HAFNARSVÆÐIÐ Á AKRANESI - H3 - GRENJAR BAKKATÚN 30-32 DEILISKIPULAGSBREYTING ÁGÚST 2018 TILLAGA

AKRANESKAUPSTAÐUR
GRENJAR, HAFNARSVÆÐI
DEILISKIPULAGSBREYTING
ÁGÚST 2018

VERK	18-471
BLAÐ	001
HANNAÐ	
TEIKNAÐ	jej
REYKJAVÍK	2018-08-31
KVARÐI	1:1000 á A1

BREYTING Á DEILISKIPULAGI
Mkv. 1:1000 á A1

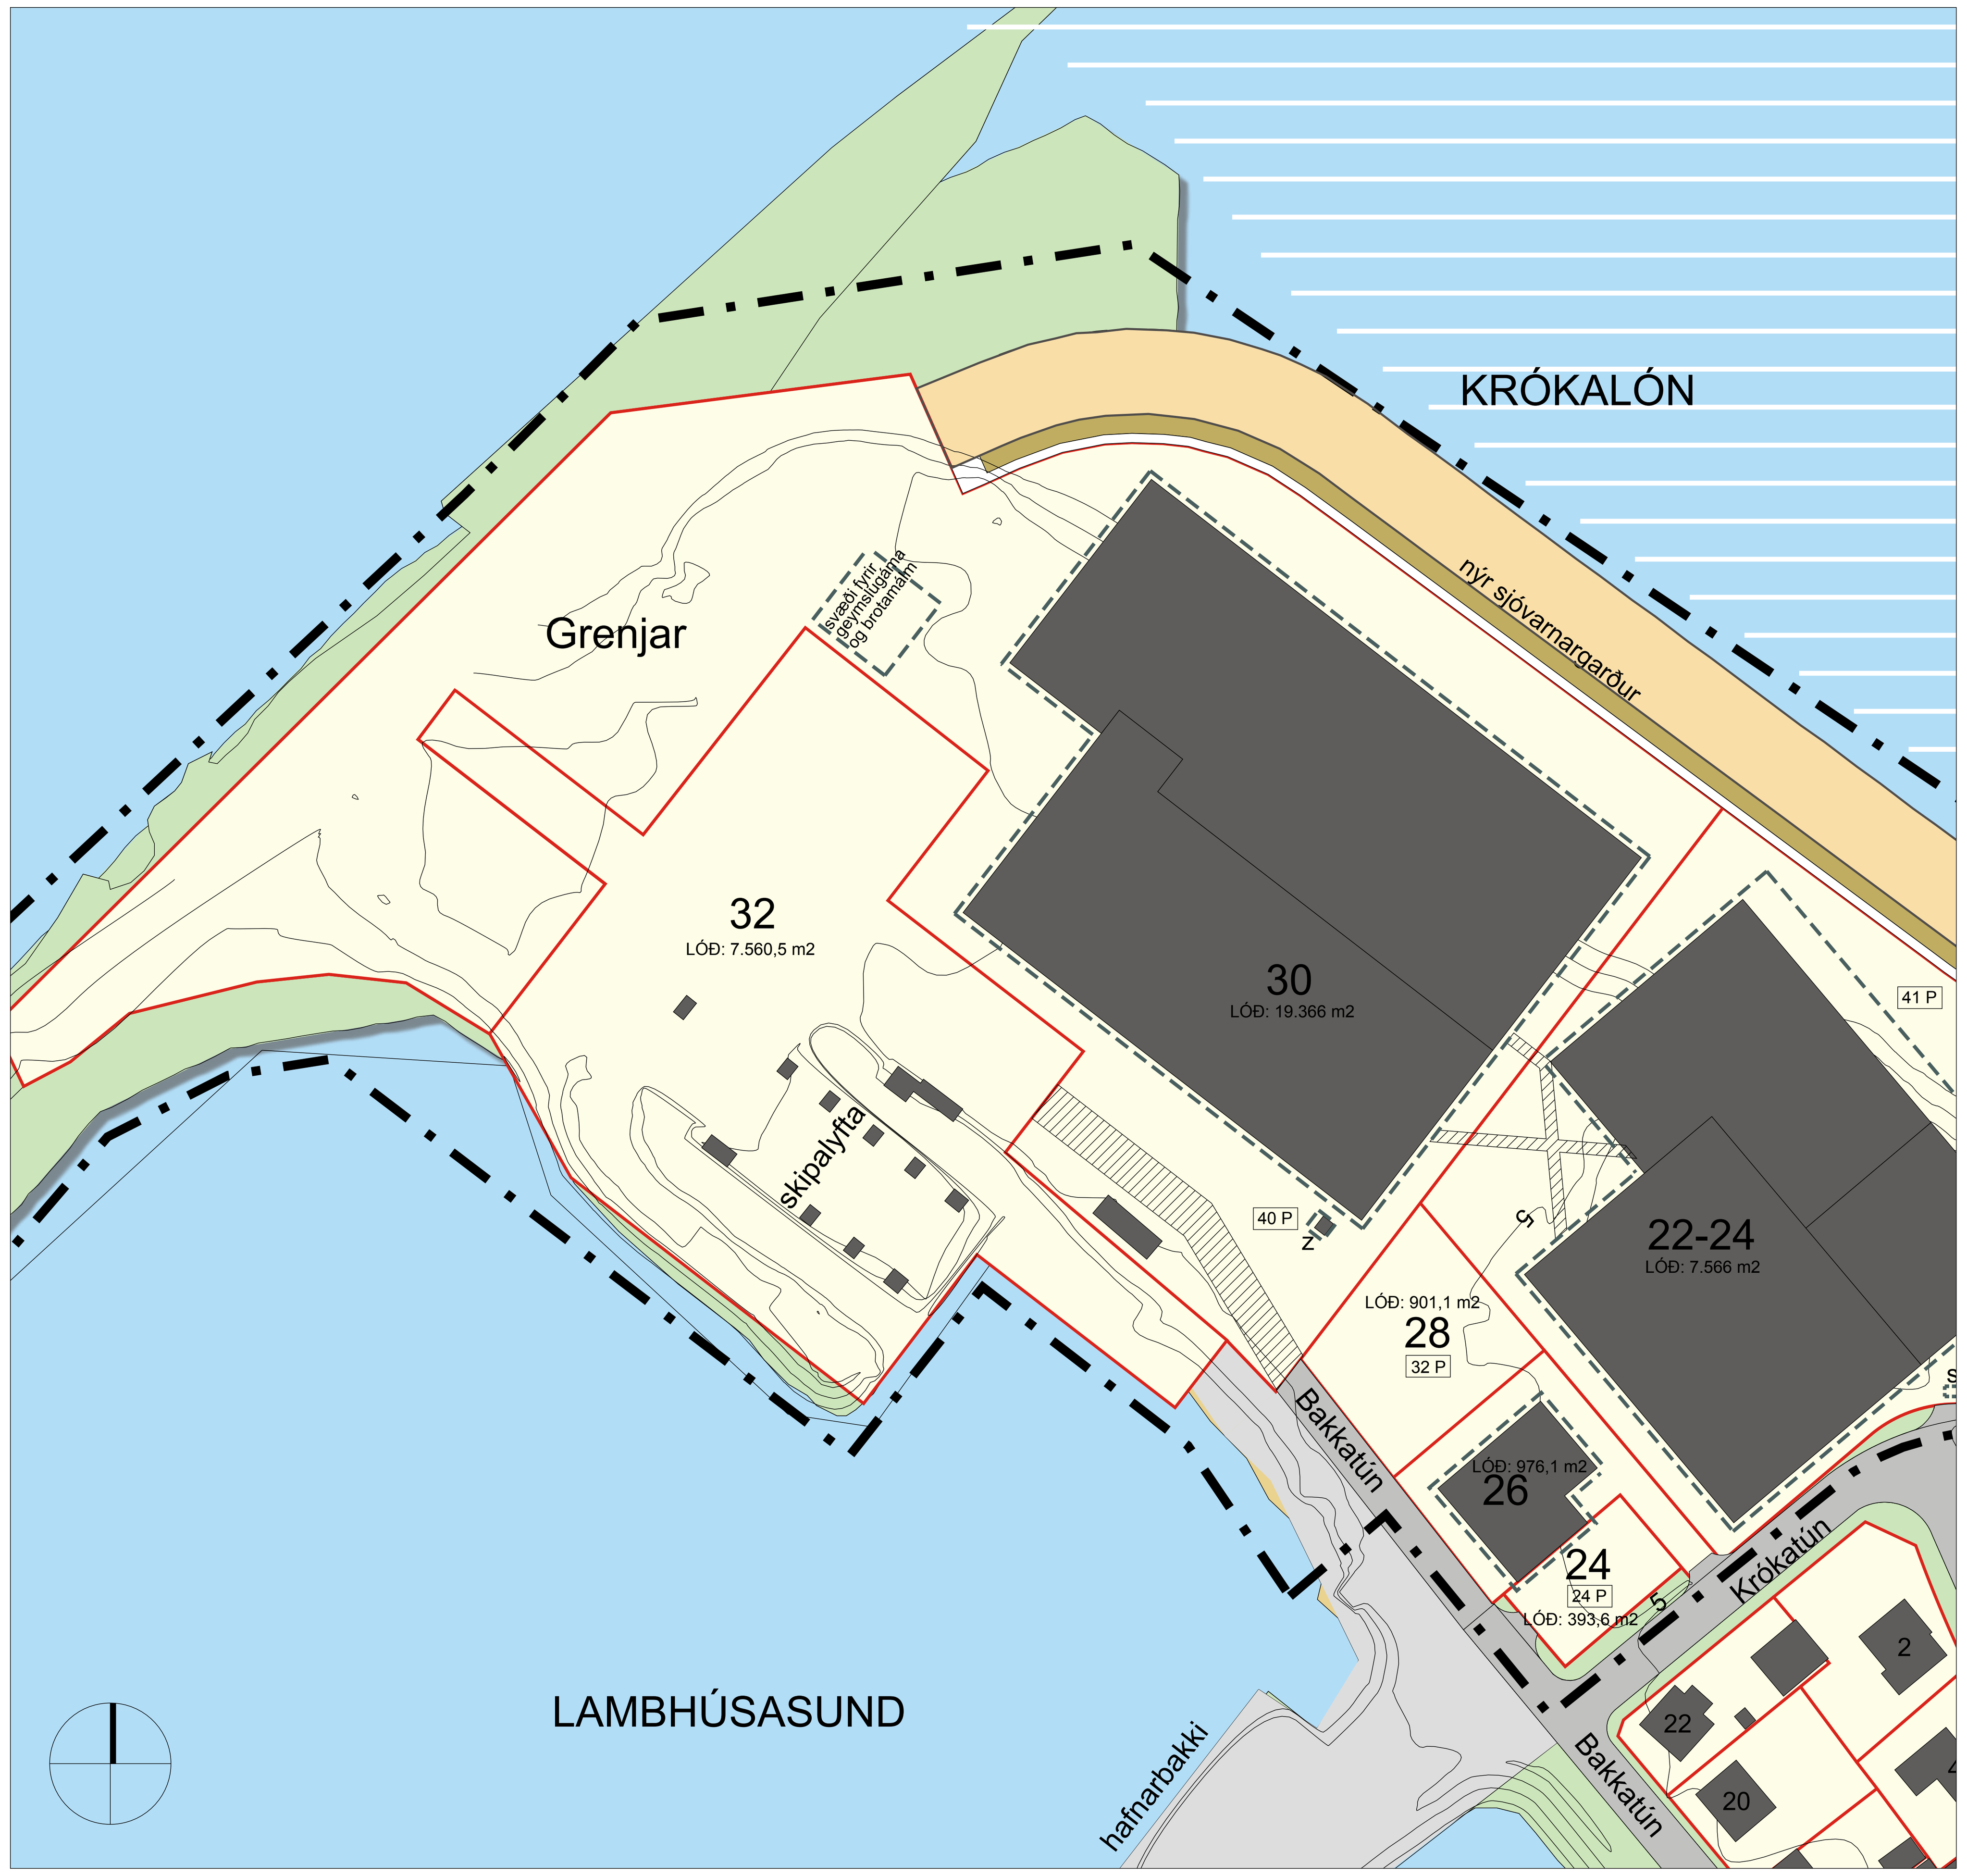
INNTAK BREYTINGAR
Skipulags- og umhverfisráð Akraness leggur til að deiliskipulagi hafnarsvæðis á Akranesi - H3 - Grenjar verði breytt á þann veg að byggingarreitur á lóðinni Bakkatún 30 verði stækkaður til suðvesturs.

TILEFNI BREYTINGAR
Vaxandi umsvif fyrirtækis lóðarhafa krefjast stærri mannvirkis en rúmast innan þess byggingarreits sem skilgreindur er í gildandi deiliskipulagi.

LÝSING Á BREYTINGUM
Skilgreindur er nýr byggingarreitur fyrir viðbyggingu til suðvesturs frá núverandi byggingu. Hámarksvegghæð viðbyggingar er 6,5 m og hámarkshæð viðbyggingar er 11,5 m. Uppgefnar hámarkshæðir miðaðst við kóta aðkomuhæðar. Ákveðnir byggingarhlutar svo sem loftræsibúnaður og lyftuhús mega ganga upp fyrir uppgefna hámarkshæð. Húsgerð og skilmálar haldast óbreyttir að öðru leyti.

Hámarksbyggingarmagn á lóð eykst um 2.500 m² (úr 7.135 m² í 9.635 m²) og nýtingarhlutfall eykst úr 0,35 í 0,5.

ANNAÐ
Á lóð Bakkatúns 30 er svæði sem skilgreint er fyrir geymslugáma og brotmálma fært til norðausturs upp að gafli núverandi byggingar. Skilgreiningu svæðisins er breytt í að vera einnig svæði fyrir forðageymslu fyrir gas.
